GEOMATICA-EIA-CAT I-0519-2023

Proyecto: **“PLAZA COMERCIAL DISTRIBUIDORA DAVID”**

Por medio de la presente, de acuerdo a lo establecido en el artículo 43 de Decreto Ejecutivo 123 del 14 de agosto de 2009, modificado por el Decreto Ejecutivo 155 de 5 de agosto de 2011, le solicitamos la **primera información aclaratoria** al Estudio de Impacto Ambiental (EsIA) Categoría I, titulado “**PLAZA COMERCIAL DISTRIBUIDORA DAVID**”, a desarrollarse en el corregimiento de David, Distrito de David, Provincia de Chiriquí, que consiste en lo siguiente:

PROVINCIA DE CHIRIQUÍ, DISTRITO DE DAVID, CORREGIMIENTO DE DAVID SUR - VERIFICACIÓN DE COORDENADAS DEL PROYECTO "PLAZA COMERCIAL DISTRIBUIDORA DAVID"

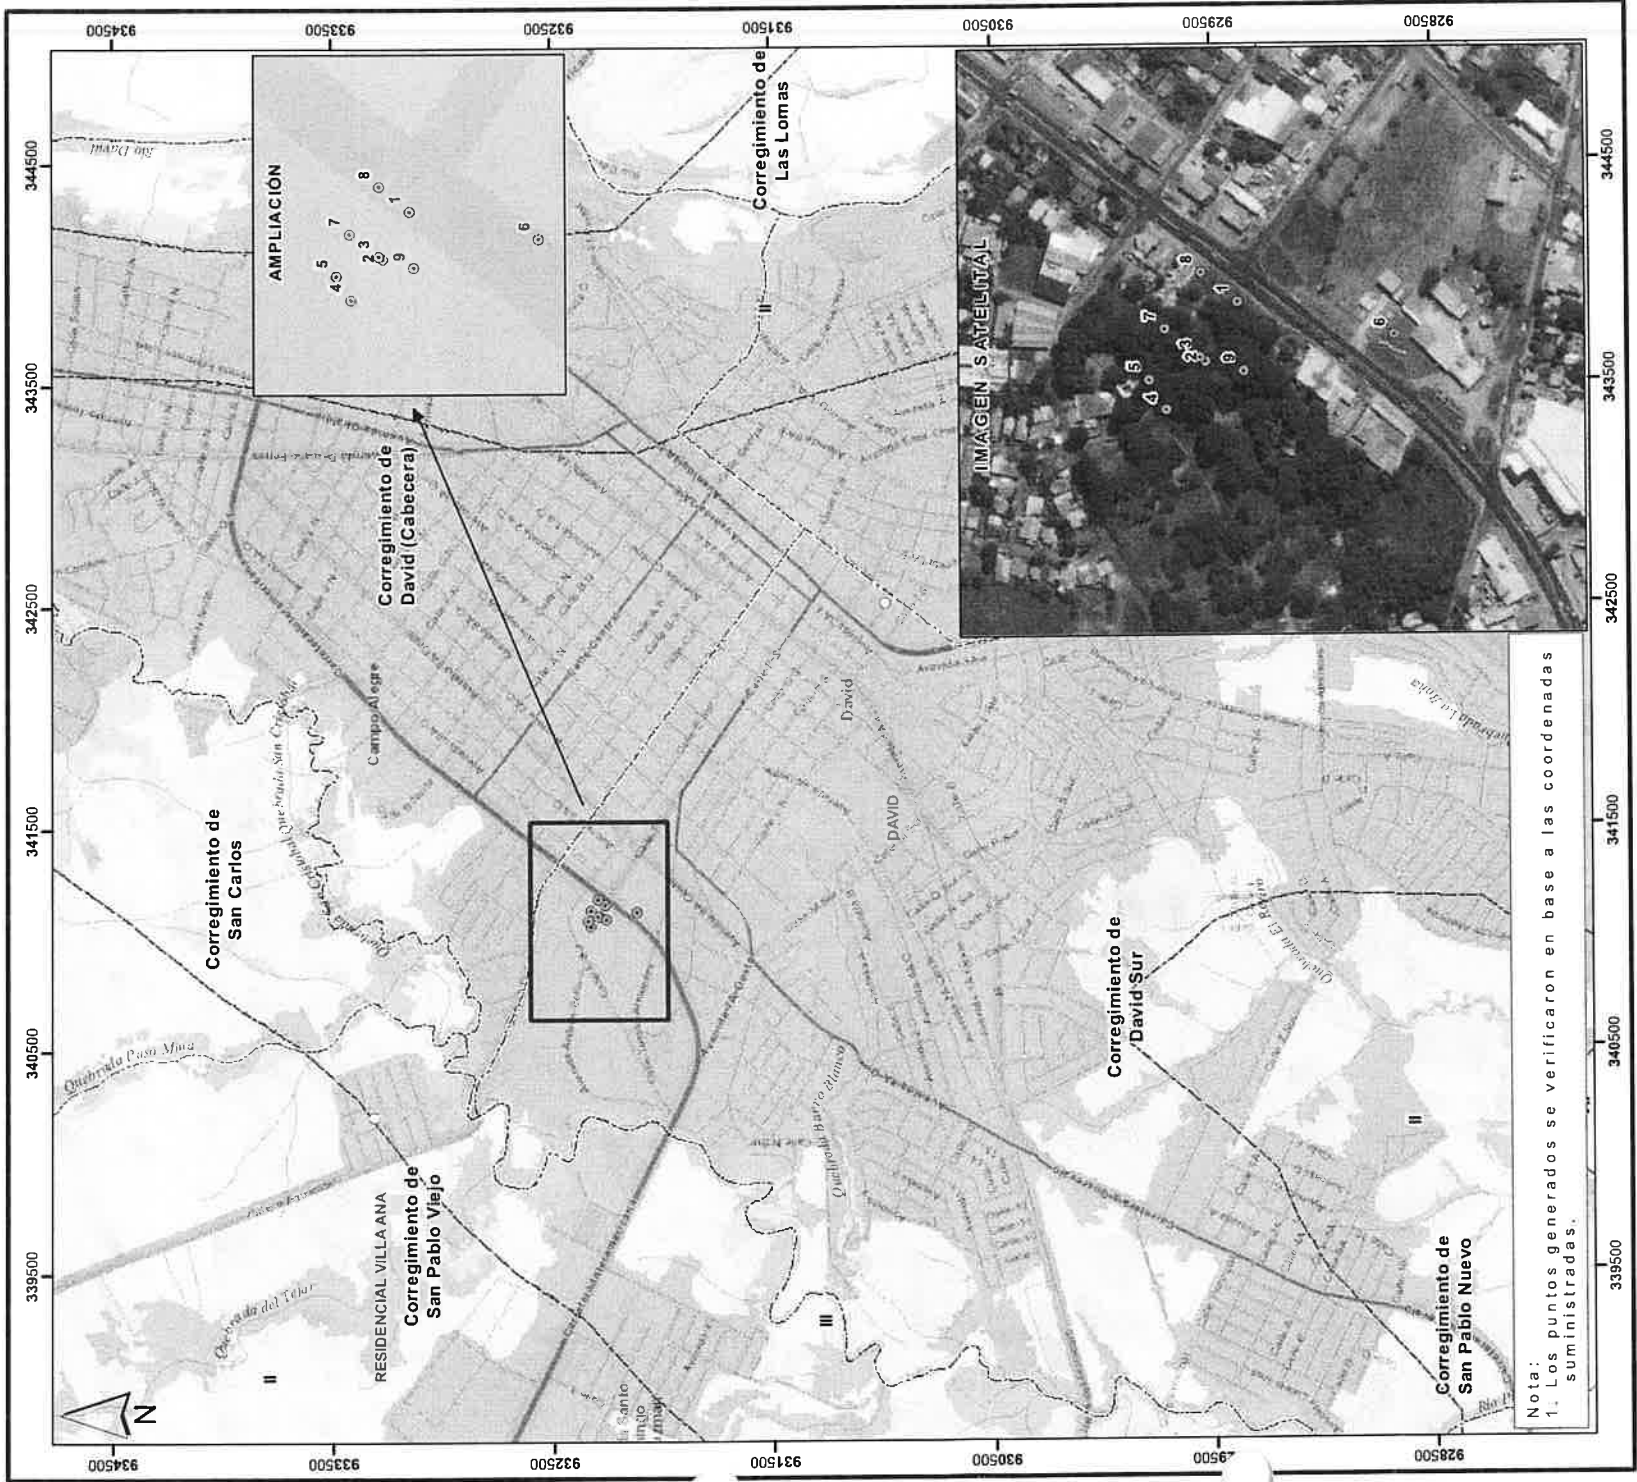
Con los datos proporcionados se generó datos puntuales, sin embargo no se pudo generar una figura poligonal, ya que los puntos no mantienen una secuencia numérica, ni orden; los mismos se ubican fuera de los límites del SINAP.

De acuerdo a la Cobertura Boscosa y Uso del Suelo, año 2012, los puntos se ubican en la categoría de “Área poblada”, y según la Capacidad Agrológica, los puntos se ubican en el tipo: III (Arible, severas limitaciones en la selección de las plantas, requiere conservación especial o ambas cosas).
